UNION DES ASSOCIATIONS D'ENVIRONNEMENT DE SEINE-SAINT-DENIS

Compte rendu de l'atelier « Gisement à réceptionner à Romainville à l'horizon 2023 et 2030 », le 21 septembre 2017.

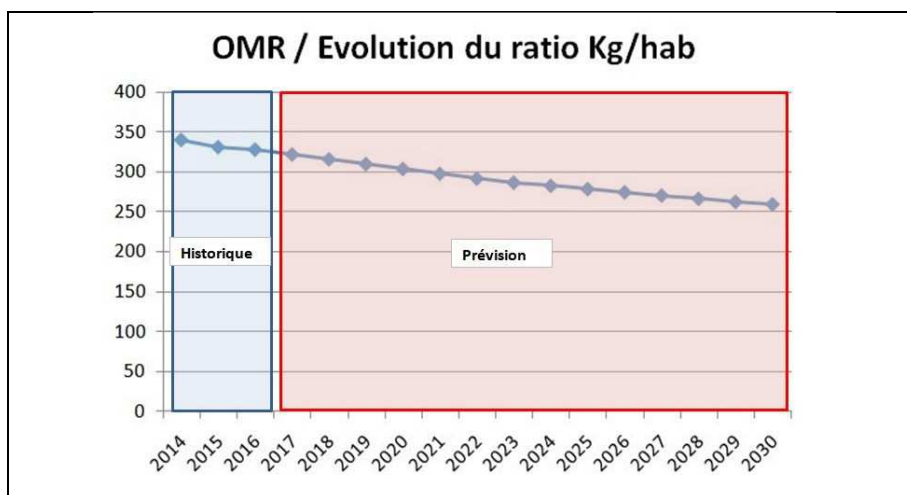
Les perspectives de collecte et traitement présentées à 2023 et 2030 par le SYCTOM permettent d'envisager un respect des objectifs fixés par la LTECV pour une diminution de 10% des DMA. Pour la valorisation matière on est par contre bien loin du compte avec un taux de recyclage de l'ordre de 25% en 2031, contre 65% dans la LTECV en 2025.

Les services juridiques du SYCTOM nous expliquent ainsi les différences entre comptabilité et conformité par rapport à cette loi, permettant de s'affranchir ainsi de ces objectifs.

Il ne faut pas alors justifier le projet de Romainville par ces perspectives présentées dans le dossier de concertation de juin 2017.

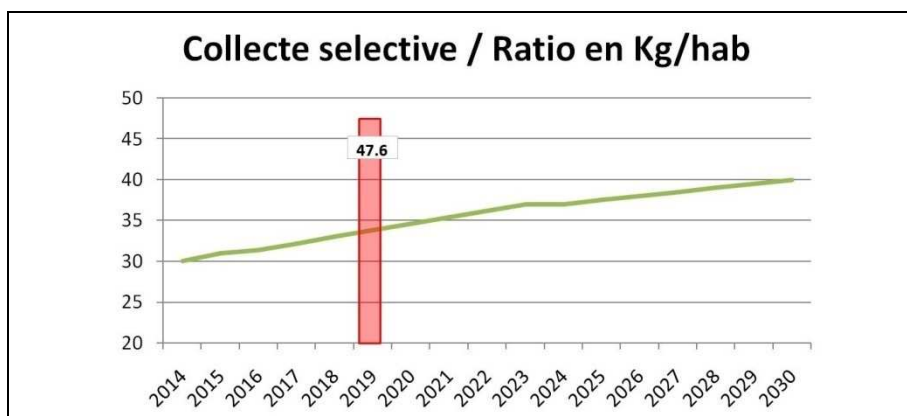
La démographie et les ratios « Kg/Hab » permettent l'évaluation des quantités à traiter aux échéances 2023 et 2030. L'approche démographique mérite d'être actualisée comme vu précédemment ; pour l'évolution des ratios, le graphique ci-dessous montre une continuité « tendancielle », qui persiste dans la mise en œuvre de solutions à base d'incinération, plutôt qu'une politique volontariste qui se répercuterait sur une vision enfin comprise de l'économie circulaire.

Il en est de même pour les collectes sélectives dont les ratios mesurés et prévus sont toujours très éloignés des objectifs du PREDMA.
